**Einwand der
Bürgerinitiative Lüne-Moorfeld
im Rahmen der Beurteilung
der Vorzugsvariante zur A39**

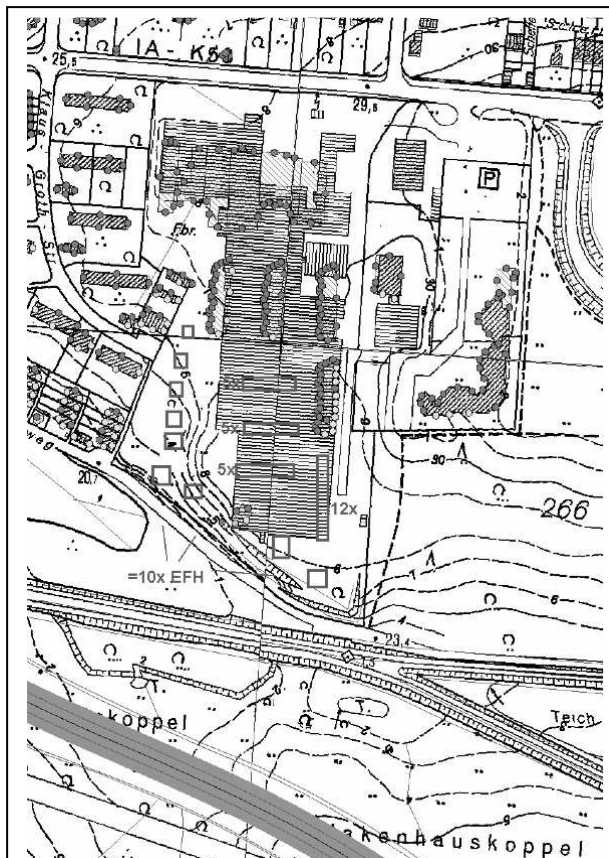
Als weiterer grober Fehler ist zu bemerken, dass die geplante Anschlussstelle nicht im Gutachten berücksichtigt wird. Aufgrund der offeneren Bauweise der Anschlussstelle ist insbesondere im Bereich des Kloster Lüne und Lüne-Moorfeld mit erheblich stärkeren Lärmbeeinträchtigungen zu rechnen. Welche Auswirkungen eine Anschlussstelle auf die Lärmemissionen hat, ist der Betrachtung der „Ebensbergvariante“ zu entnehmen.

Hierdurch wird klar ersichtlich, dass sich aufgrund der geplanten Anschlussstelle der betroffene Bereich erheblich ausweitet und somit auch die Anzahl der betroffenen Häuser bei der Variante 502 steigt.

Verstärkt wird dieser Fehler durch die fehlende Unterbrechung der Lärmschutzmaßnahmen im Bereich der Querung Erbstorfer Landstraße und der Bahnlinie Lüneburg – Lübeck. Durch die in diesem Bereich notwendige Öffnung der Lärmschutzwälle oder Lärmschutzwände erfolgt eine erhebliche Ausweitung des betroffenen Bereiches und der betroffenen Häuser.

Die schalltechnische Untersuchung und die Gebäudezählung muss also, um eine objektive Bewertung zu gewährleisten, wiederholt werden. Dies gilt insbesondere auch deshalb, da bei der Untersuchung der Variante 503 die Anschlussstelle Teil der Betrachtung ist.

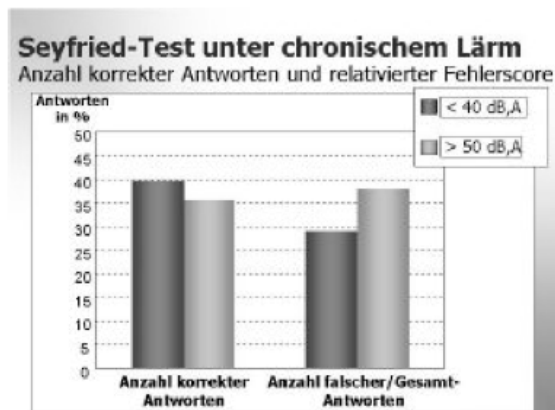
Als weiterer Fehler ist anzumerken, dass die Gebäudezählung nicht mit den aktuellen und auch nicht mit den zukünftigen Gegebenheiten übereinstimmt (siehe Karte). Im Bereich des Löwe-Centers werden

- 9 Einzelhäuser (3 bezogen, eins im Juni bezogen, 2 in Bauvorbereitung, 3 Bauplätze zum Verkauf), und
- 27 Reihenhäuser (12 bezogen, 15 im Bau, in 2006 bezogen) nicht bei der Gebäudezählung berücksichtigt (rot gekennzeichnete Häuser).

Der Neubau eines Mehrfamilienhauses sowie das Bauvorhaben der Fa. Schulte Bauregie an der Erbstorfer Landstraße in Höhe der Bahnlinie Lübeck – Lüneburg werden ebenfalls nicht eingerechnet.

Die Werte der Gebäudezählung sind den wirklichen Gegebenheiten anzupassen. Zudem ist auf Grundlage der Neuzählung eine Anpassung der Schlussfolgerungen notwendig.
